第599号

平成30年2月15日

## Seikenセール2018のお知らせ 販売店様へのご案内

## カップキット品番変更のお知らせ

<ブーツ形状の変更>

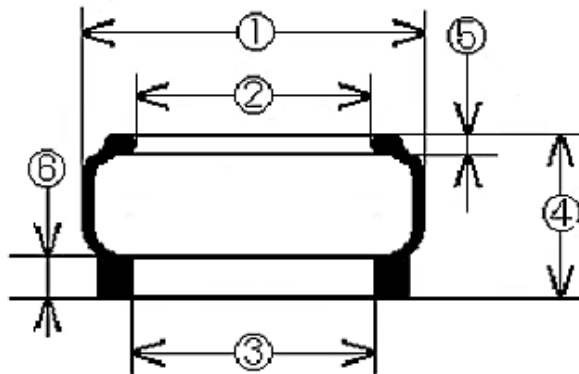
純正品番変更に伴い、Seiken品番を変更いたします。

旧			新		
Seiken [JANコード]	価格 (税抜き)	参考番号	Seiken [JANコード]	価格 (税抜き)	参考番号
235-81142 (SK81141F2) [4562180492892]	2,750円	04047-5100	235-83891 [4571187458374]	2,750円	S0404-75100

新旧ともに代替使用できます。

(235-81142)		(235-83891)
①	59.0	→	58.5
②	41.5	→	41.5
③	42.0	→	42.5
④	16.0	→	17.5
⑤	3.0	→	3.0
⑥	5.0	→	6.0
